都市計畫公開展覽傳單

主旨：舉辦本市都市計畫「變更高雄市湖內（大湖地區）主要計畫（第三次通盤檢討暨都市計畫圖重製）案」說明會。

都市計畫內容概要

編號十四變更內容示意圖

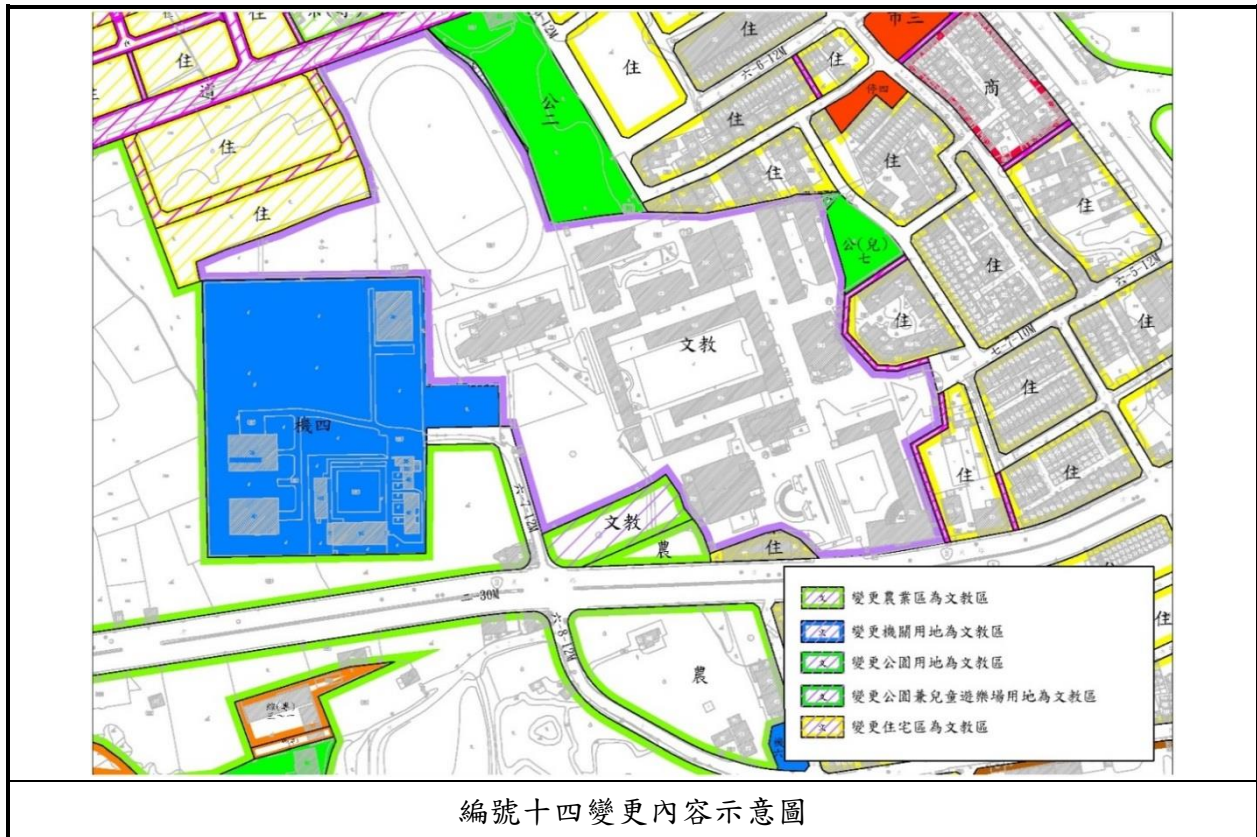
編號			位置	變更內容		變更理由	備註 或 附帶條件
再 公 展	報 部	公 展		原計畫 (公頃)	新計畫 (公頃)		
十四	十五		機 四 東 側	農業區 (0.327)	文教區 (0.367)	1. 本案工專段 1173 等 14 筆地號為東方學校財團法人所有，現況已開闢作為東方設計學院之停車場、體育場，基於教育部土地「管用合一」政策，為避免後續使用疑義，爰檢討變更為文教區。 2. 前開土地南側農業區與現行計畫文教區之間，夾雜國產署經營之國有地（工專段 1171 地號之部分），基於土地之整體規劃利用，一併變更為文教區。 3. 變更範圍面積除工專段 1173 地號其餘土地皆未超過 1,000 m ² ，考量工專段 1173 地號現況已作為停車場用地使用，故本案得以繳納代金方式辦理負擔回饋。	備註： 1. 配合公開展覽期間人民或機關團體意見第 10 案。 2. 變更範圍：工專段 1173、1171(部分)、922-3、922-8、1169、1191、1194、922-9、922-10、1176-1、1178-1、1179-1、1179-2、1180-1 地號等 14 筆土地。 3. 應取得教育部同意函。 附帶條件： 1. 申請人應先取得國有財產署之變更同意書，否則維持原計畫。 2. 本案除住宅區外，應依「都市計畫農業區變更使用審議規範」比照農業區變更為工業區之規定繳交變更面積 30% 之負擔回饋，應於申請建築執照或變更使用執照前完成捐贈。 3. 以繳納代金或捐贈本計畫區內等公告現值之公共設施保留地方式辦理，該代金計算＝應捐贈之土地面積×土地價格，其中土地價格由主管機關委託一家不動產估價者查估，其執行方式由主管機關依相關規定辦理。 4. 應於主要計畫報內政部核定前與本府簽訂協議書，否則維持原計畫。
				住宅區 (0.006)			
				機關用地 (0.003)			
				公園用地 (0.022)			
				公園兼 兒童遊 樂場用 地 (0.009)

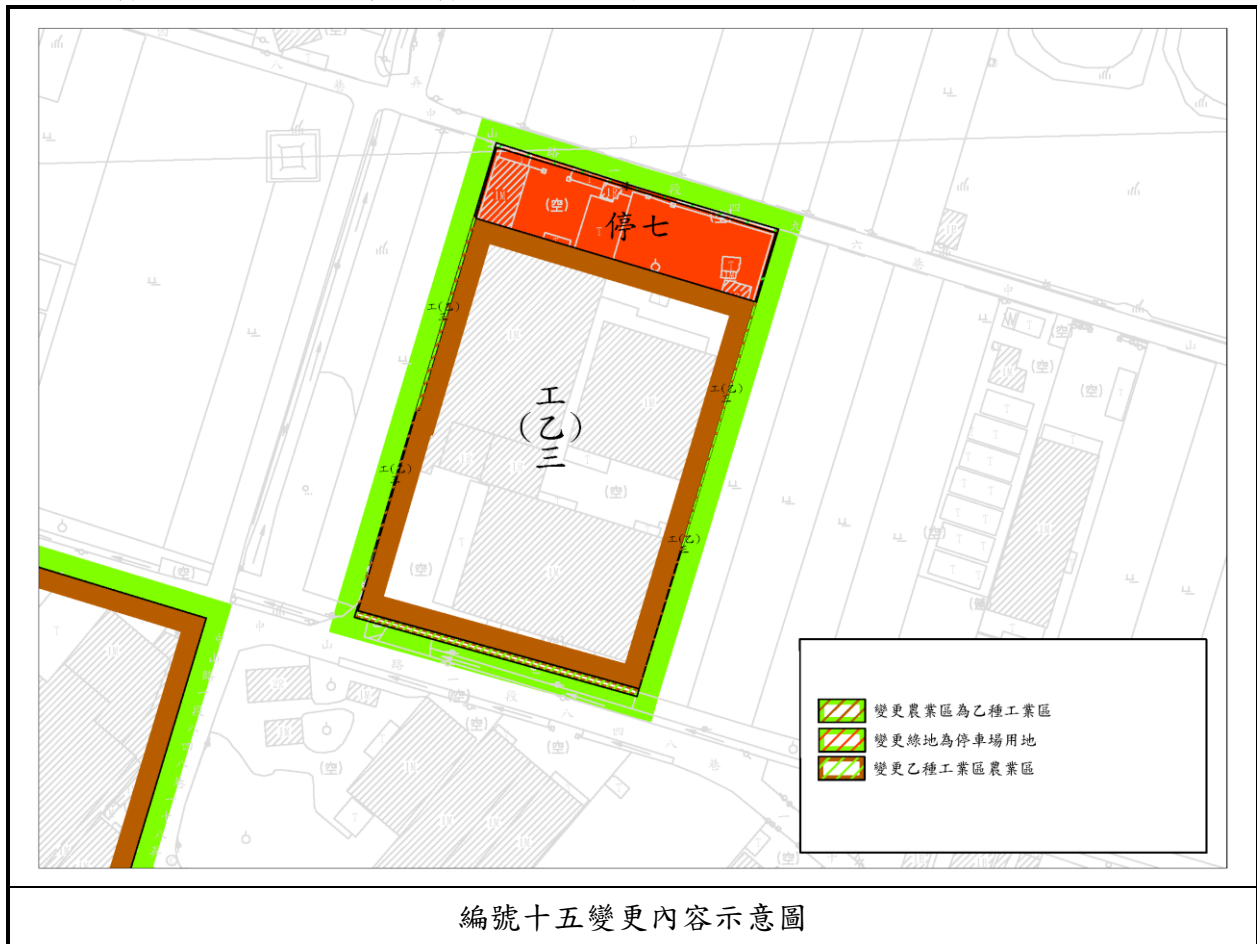
編號			位置	變更內容		變更理由	備註 或 附帶條件
再 公 展	報 部	公 展		原計畫 (公頃)	新計畫 (公頃)		
十五	十八	-	工(乙) 三、停七	農業區 (0.006)	乙種 工業區 (0.006)	1. 本案南側土地於73年原計畫劃設為工業區，並於80年第一次通盤檢討，因南側毗鄰之合法工廠陳情為擴建工廠使用，變更農業區為工業區及停車場用地，附帶條件為應由土地所有權人無償提供公共設施。 2. 依路竹地政事務所104年4月28日高市地路測字第10470344200號函表示，目前都市計畫樁位置與地界位置未完全吻合，差值約在2公尺內，致產生2085-2、2085-5、2084-4、2083-9、2082-5、2082-8及2110-3地號等狹長畸零地(2110-3地號為乙工、餘6筆土地為農業區)，與當初計畫將特定私人所有土地變更為工業區之原意有些許不符。 3. 本案為都市計畫釘樁產生之書圖不符問題，爰依規劃原意予以訂正，無涉都市計畫變更回饋。	備註： 1. 配合公開展覽期間人民或機關團體意見第24案。 2. 大湖段2082-5(部分)、2082-8、2083-9、2084-4、2085-2、2085-5(部分)地號變更為乙種工業區。 3. 大湖段2110-3地號變更為農業區。 4. 大湖段2082-5(部分)2085-5(部分)地號變更為停車場用地。
				乙種 工業區 (0.014)	農業區 (0.014)		
				農業區 (0.001)	停車場 用地 (0.001)

編號十六變更內容示意圖

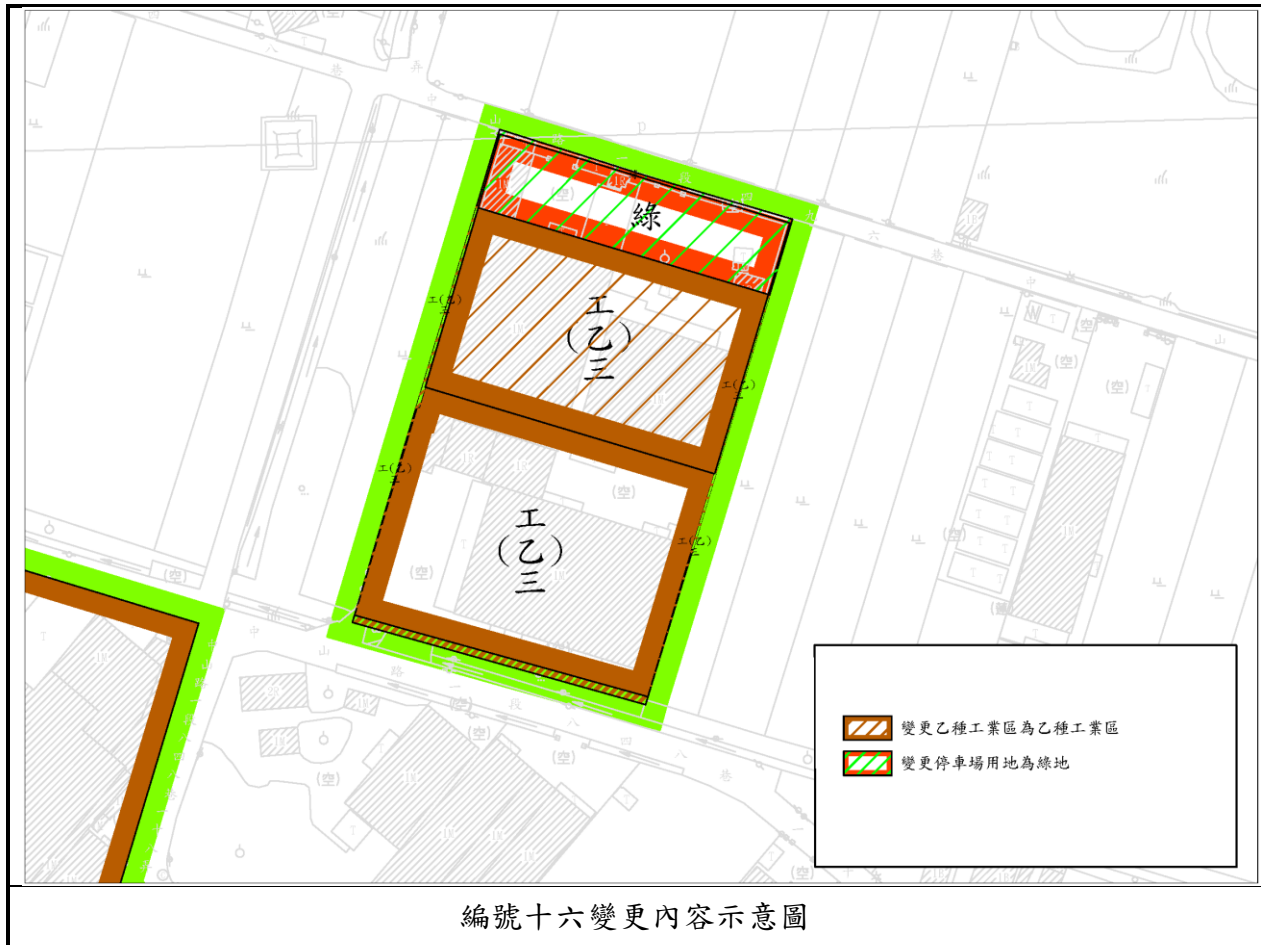
編號			位置	變更內容		變更理由	備註 或 附帶條件
再 公 展	報 部	公 展		原計畫 (公頃)	新計畫 (公頃)		
十六	十九	-	工 (乙)、 停七	乙種 工業區 (0.330)	乙種 工業區 (0.330)	1. 本案係於 80 年第一次通盤檢討，因南側毗鄰之合法工廠陳情為擴建工廠使用，變更農業區為工業區及停車場用地，附帶條件為應由土地所有權人無償提供公共設施。 2. 惟查前開停車場用地迄今尚未完成捐贈，為免後續執行困難，故修正附帶條件，予以訂定完成期限。 3. 考量本案周邊皆為農業區，停車空間需求低，爰於本次通檢併同檢討負擔回饋標的，變更該停車場用地為綠地。	附帶條件： 1. 土地所有權人應於內政部都委會審竣後 1 年內完成綠地用地興闢及捐贈予高雄市政府，後續管理及維護相關費用併由土地所有人負擔，以符「社會成本內部化」原則。 2. 本案俟前開附帶條件完成後，再行報內政部核定；如未依規定完成附帶條件，則回復為原來土地使用分區（農業區）。 3. 經內政部都市計畫委員會審定 1 年內，應與本府簽訂協議書，否則依個案變更法定程序或下次通盤檢討恢復為農業區土地。
				停車場 用地 (0.134)	綠地 (0.134)

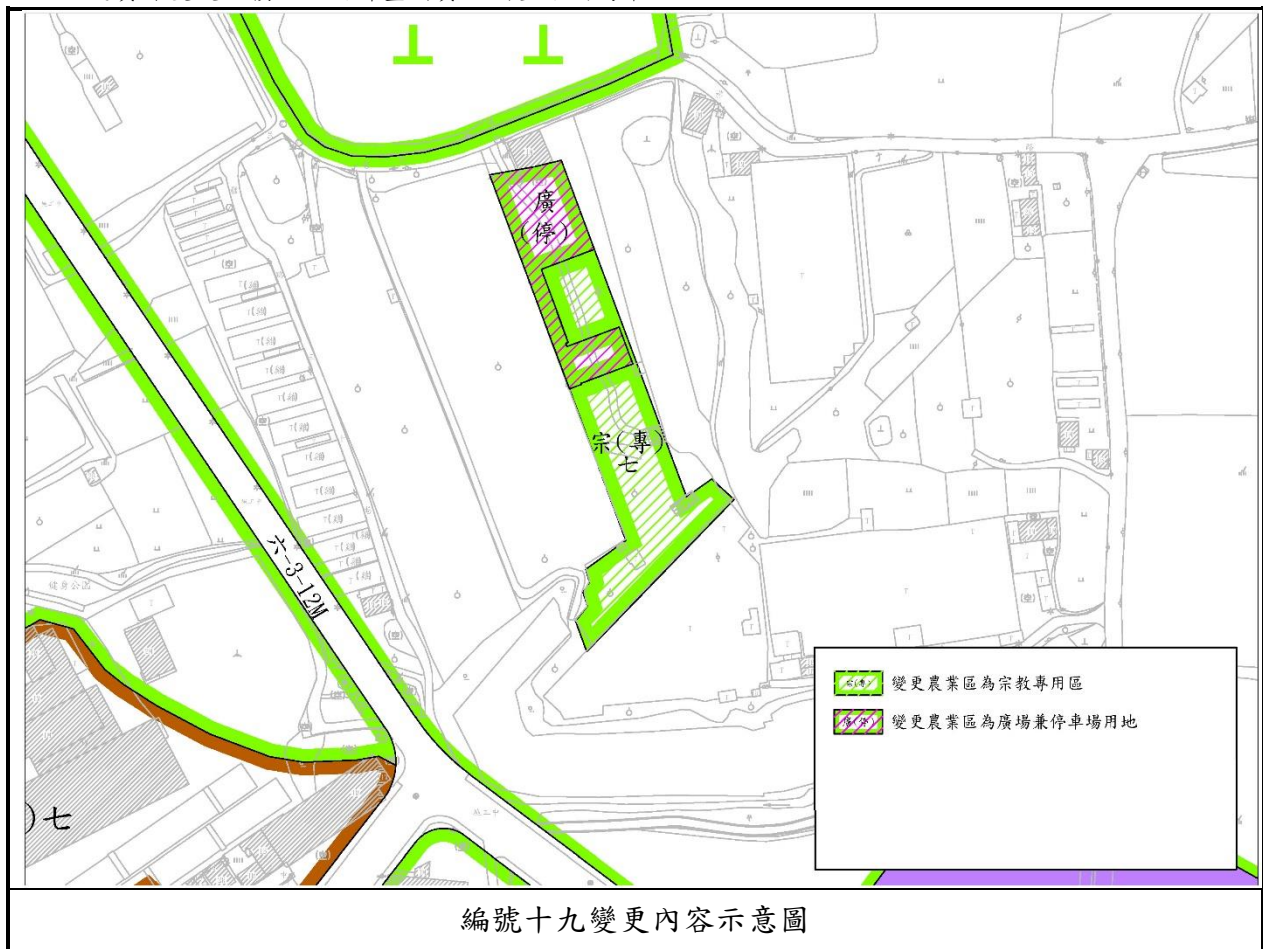
編號			位置	變更內容		變更理由	備註 或 附帶條件
再 公 展	報 部	公 展		原計畫 (公頃)	新計畫 (公頃)		
十九	-	-	墓地 南側	農業區 (0.526)	宗教 專用區 (0.368) 廣場兼 停車場用地 (0.158)	1. 本案係不動明王禪修寺申請變更為宗教專用區，其所提之興辦事業計畫業經本府民政局於 106 年核定。 2. 本案於變更範圍內劃設自願捐贈之廣場兼供停車場用地，符合「高雄市都市計畫申請變更為宗教專用區處理原則」。	備註： 1. 變更範圍：碧湖段 296、297 地號土地。 附帶條件： 1. 無償捐贈變更範圍內之廣場兼停車場用地，且變更範圍內之樁位測定費用及公共設施興闢、管理及維護費用，均應由申請人自行負擔，以符「社會成本內部化」原則。 2. 應與本府簽訂協議書，並載明都市計畫發布實施一年內完成前開回饋事項，倘未能於時限內完成者，將於下次通盤檢討時依都市計畫法定程序變更恢復為原計畫分區。

編號二十變更內容示意圖

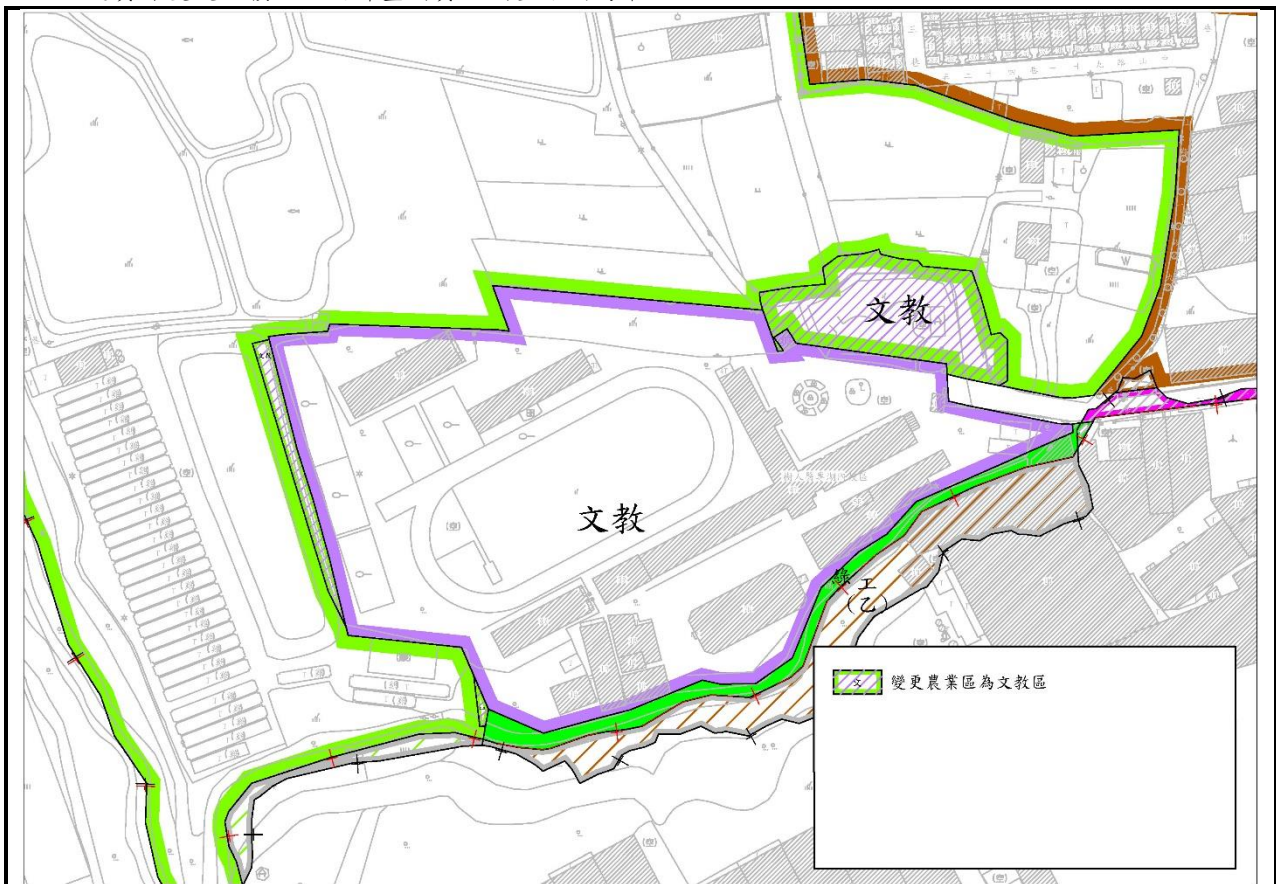
編號			位置	變更內容		變更理由	備註 或 附帶條件
再 公 展	報 部	公 展		原計畫 (公頃)	新計畫 (公頃)		
二十	-	-	工 (甲) 十 南側	農業區 (0.358)	文教區 (0.358)	1. 本案天福段 557、567、642 地號等 3 筆土地為樹人醫護管理專科學校所有，基於教育部土地「管用合一」政策，為避免後續使用疑義，爰檢討變更為文教區。 2. 天福段 604-2、604-3 地號等 2 筆土地亦為樹人醫護管理專科學校所有，為非都市土地，併鄰近分區納入本次通盤檢討變更編號第 1 案，劃設為乙種工業區。	備註： 1. 變更範圍：天福段 557、567、642 地號共 3 筆土地。 2. 應取得教育部同意函。 附帶條件： 1. 本案負擔回饋比例為變更面積之 30%，應於申請建築執照或變更使用執照前完成捐贈。 2. 以繳納代金或捐贈本計畫區內等公告現值(捐贈當期)之公共設施保留地方式辦理，該代金計算=應捐贈之土地面積×土地價格，其中土地價格由主管機關委託一家不動產估價者查估，其執行方式由主管機關依相關規定辦理。 3. 應於主要計畫報內政部核定前與本府簽訂協議書，否則維持原計畫。
